NDC 社発 23-262 号

「MH I 原子力研究開発株式会社原子力事業者防災業務計画」の読み替えについて（連絡）

原子力事業者防災業務計画 読替表

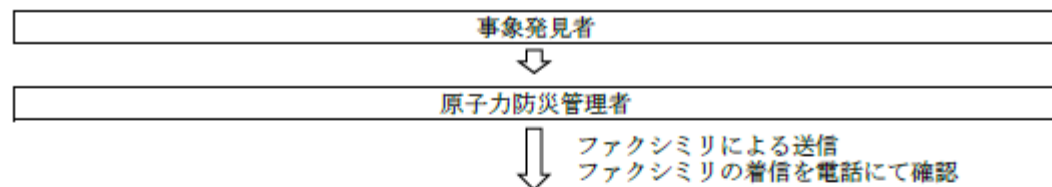
現行(2022年11月21日修正)	読み替え後	修正理由																																																														
<p style="text-align: center;">別図第2 警戒事態発生時の連絡体制</p> <div style="text-align: center;"> <table border="1" style="margin: auto;"> <tr><td style="width: 100px; text-align: center;">事象発見者</td></tr> <tr><td style="text-align: center;">↓</td></tr> <tr><td style="width: 100px; text-align: center;">原子力防災管理者</td></tr> <tr><td style="text-align: center;">↓</td></tr> <tr><td style="text-align: center;">↓</td></tr> </table> <p style="text-align: center;">↓ ファクシミリによる送信 ↓ ファクシミリの着信を電話にて確認</p> <table border="1" style="width: 100%; border-collapse: collapse;"> <thead> <tr> <th style="width: 10%;">区 分</th> <th style="width: 90%;">関係機関</th> </tr> </thead> <tbody> <tr> <td rowspan="14">官庁関係</td> <td>原子力規制委員会 原子力規制庁 緊急事案対策室</td> </tr> <tr> <td>原子力規制庁 東海・大洗原子力規制事務所</td> </tr> <tr> <td>原子力規制庁 東海・大洗原子力規制事務所 (原子力防災専門官)</td> </tr> <tr> <td>原子力規制庁 東海・大洗原子力規制事務所 (上席放射線防災専門官)</td> </tr> <tr> <td>原子力緊急時支援・研修センター</td> </tr> <tr> <td>水戸労働基準監督署</td> </tr> <tr> <td>ひたちなか・東海広域事務組合消防本部</td> </tr> <tr> <td>茨城県警察本部警備課</td> </tr> <tr> <td>ひたちなか警察署警備課</td> </tr> <tr> <td>ひたちなか警察署東海地区交番 (電話連絡のみ)</td> </tr> <tr> <td>茨城海上保安部</td> </tr> <tr> <td>日立市消防本部</td> </tr> <tr> <td rowspan="2">県</td> <td>茨城県防災・危機管理部原子力安全対策課</td> </tr> <tr> <td>茨城県防災・危機管理部防災・危機管理課</td> </tr> <tr> <td rowspan="8">市町村</td> <td>東海村村民生活部防災原子力安全課</td> </tr> <tr> <td>ひたちなか市市民生活部生活安全課</td> </tr> <tr> <td>那珂市市民生活部防災課</td> </tr> <tr> <td>日立市総務部防災対策課</td> </tr> <tr> <td>常陸太田市総務部防災対策課</td> </tr> <tr> <td>水戸市市民協働部防災・危機管理課</td> </tr> <tr> <td>常陸大宮市総務部危機管理課</td> </tr> </tbody> </table> </div>	事象発見者	↓	原子力防災管理者	↓	↓	区 分	関係機関	官庁関係	原子力規制委員会 原子力規制庁 緊急事案対策室	原子力規制庁 東海・大洗原子力規制事務所	原子力規制庁 東海・大洗原子力規制事務所 (原子力防災専門官)	原子力規制庁 東海・大洗原子力規制事務所 (上席放射線防災専門官)	原子力緊急時支援・研修センター	水戸労働基準監督署	ひたちなか・東海広域事務組合消防本部	茨城県警察本部警備課	ひたちなか警察署警備課	ひたちなか警察署東海地区交番 (電話連絡のみ)	茨城海上保安部	日立市消防本部	県	茨城県防災・危機管理部原子力安全対策課	茨城県防災・危機管理部防災・危機管理課	市町村	東海村村民生活部防災原子力安全課	ひたちなか市市民生活部生活安全課	那珂市市民生活部防災課	日立市総務部防災対策課	常陸太田市総務部防災対策課	水戸市市民協働部防災・危機管理課	常陸大宮市総務部危機管理課	<p style="text-align: center;">別図第2 警戒事態発生時の連絡体制</p> <div style="text-align: center;"> <table border="1" style="margin: auto;"> <tr><td style="width: 100px; text-align: center;">事象発見者</td></tr> <tr><td style="text-align: center;">↓</td></tr> <tr><td style="width: 100px; text-align: center;">原子力防災管理者</td></tr> <tr><td style="text-align: center;">↓</td></tr> <tr><td style="text-align: center;">↓</td></tr> </table> <p style="text-align: center;">↓ ファクシミリによる送信 ↓ ファクシミリの着信を電話にて確認</p> <table border="1" style="width: 100%; border-collapse: collapse;"> <thead> <tr> <th style="width: 10%;">区 分</th> <th style="width: 90%;">関係機関</th> </tr> </thead> <tbody> <tr> <td rowspan="14">官庁関係</td> <td>原子力規制委員会 原子力規制庁 緊急事案対策室</td> </tr> <tr> <td>原子力規制庁 東海・大洗原子力規制事務所</td> </tr> <tr> <td>原子力規制庁 東海・大洗原子力規制事務所 (原子力防災専門官)</td> </tr> <tr> <td>原子力規制庁 東海・大洗原子力規制事務所 (上席放射線防災専門官)</td> </tr> <tr> <td>原子力緊急時支援・研修センター</td> </tr> <tr> <td>水戸労働基準監督署</td> </tr> <tr> <td>ひたちなか・東海広域事務組合消防本部</td> </tr> <tr> <td>茨城県警察本部警備課</td> </tr> <tr> <td>ひたちなか警察署警備課</td> </tr> <tr> <td>ひたちなか警察署東海地区交番 (電話連絡のみ)</td> </tr> <tr> <td>茨城海上保安部</td> </tr> <tr> <td>日立市消防本部</td> </tr> <tr> <td rowspan="2">県</td> <td>茨城県防災・危機管理部原子力安全対策課</td> </tr> <tr> <td>茨城県防災・危機管理部防災・危機管理課</td> </tr> <tr> <td rowspan="8">市町村</td> <td>東海村村民生活部防災原子力安全課</td> </tr> <tr> <td>ひたちなか市市民生活部生活安全課</td> </tr> <tr> <td>那珂市市民生活部防災課</td> </tr> <tr> <td>日立市総務部 原子力安全対策課</td> </tr> <tr> <td>常陸太田市総務部防災対策課</td> </tr> <tr> <td>水戸市市民協働部防災・危機管理課</td> </tr> <tr> <td>常陸大宮市総務部危機管理課</td> </tr> </tbody> </table> </div>	事象発見者	↓	原子力防災管理者	↓	↓	区 分	関係機関	官庁関係	原子力規制委員会 原子力規制庁 緊急事案対策室	原子力規制庁 東海・大洗原子力規制事務所	原子力規制庁 東海・大洗原子力規制事務所 (原子力防災専門官)	原子力規制庁 東海・大洗原子力規制事務所 (上席放射線防災専門官)	原子力緊急時支援・研修センター	水戸労働基準監督署	ひたちなか・東海広域事務組合消防本部	茨城県警察本部警備課	ひたちなか警察署警備課	ひたちなか警察署東海地区交番 (電話連絡のみ)	茨城海上保安部	日立市消防本部	県	茨城県防災・危機管理部原子力安全対策課	茨城県防災・危機管理部防災・危機管理課	市町村	東海村村民生活部防災原子力安全課	ひたちなか市市民生活部生活安全課	那珂市市民生活部防災課	日立市総務部 原子力安全対策課	常陸太田市総務部防災対策課	水戸市市民協働部防災・危機管理課	常陸大宮市総務部危機管理課	<p>自治体組織名称 変更の反映</p>

ひたちなか市市民生活部生活安全課																																																															
	那珂市市民生活部防災課																																																															
	日立市総務部 原子力安全対策課																																																															
	常陸太田市総務部防災対策課																																																															
	水戸市市民協働部防災・危機管理課																																																															
	常陸大宮市総務部危機管理課																																																															
	29	29

別図第3 原子力災害対策特別措置法第10条第1項に基づく通報体制 (1/2)
(1) 社内での事象発生時の通報体制

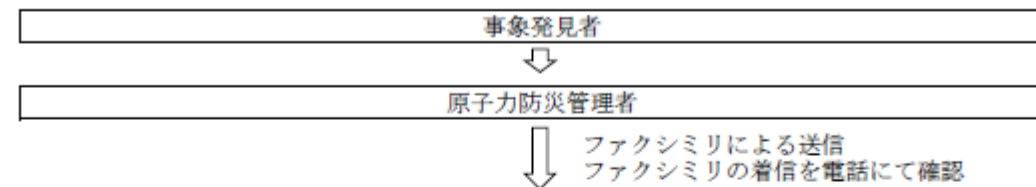
区分	関係機関	
官庁関係	内閣府 原子力災害対策担当室	※
	内閣官房 内閣情報調査室 内閣情報集約センター	
	内閣官房 内閣官房副長官補 (事態対処・危機管理担当) 付	
	内閣府 政策統括官 (原子力防災担当) 付参事官 (総括担当) 付	
	原子力規制委員会 原子力規制庁 緊急事案対策室	※
	原子力規制庁 東海・大洗原子力規制事務所	
	原子力規制庁 東海・大洗原子力規制事務所 (原子力防災専門官)	
	原子力規制庁 東海・大洗原子力規制事務所 (上席放射線防災専門官)	
	原子力緊急時支援・研修センター	
	水戸労働基準監督署	
	ひたちなか・東海広域事務組合消防本部	
	茨城県警察本部警備課	
	ひたちなか警察署警備課	
	ひたちなか警察署東海地区交番 (電話連絡のみ)	
茨城海上保安部		
日立市消防本部		
県	茨城県防災・危機管理部原子力安全対策課	※
	茨城県防災・危機管理部防災・危機管理課	※
市町村	東海村村民生活部防災原子力安全課	※
	ひたちなか市市民生活部生活安全課	
	那珂市市民生活部防災課	
	日立市総務部防災対策課	
	常陸太田市総務部防災対策課	
	水戸市市民協働部防災・危機管理課	
	常陸大宮市総務部危機管理課

自治体組織名称
変更の反映

区分	関係機関	
官庁関係	内閣府 原子力災害対策担当室	※
	内閣官房 内閣情報調査室 内閣情報集約センター	
	内閣官房 内閣官房副長官補 (事態対処・危機管理担当) 付	
	内閣府 政策統括官 (原子力防災担当) 付参事官 (総括担当) 付	
	原子力規制委員会 原子力規制庁 緊急事案対策室	※
	原子力規制庁 東海・大洗原子力規制事務所	
	原子力規制庁 東海・大洗原子力規制事務所 (原子力防災専門官)	
	原子力規制庁 東海・大洗原子力規制事務所 (上席放射線防災専門官)	
	原子力緊急時支援・研修センター	
	水戸労働基準監督署	
	ひたちなか・東海広域事務組合消防本部	
	茨城県警察本部警備課	
	ひたちなか警察署警備課	
	ひたちなか警察署東海地区交番 (電話連絡のみ)	
茨城海上保安部		
日立市消防本部		
県	茨城県防災・危機管理部原子力安全対策課	※
	茨城県防災・危機管理部防災・危機管理課	※
市町村	東海村村民生活部防災原子力安全課	※
	ひたちなか市市民生活部生活安全課	
	那珂市市民生活部防災課	
	日立市総務部原子力安全対策課	
	常陸太田市総務部防災対策課	
	水戸市市民協働部防災・危機管理課	
常陸大宮市総務部危機管理課
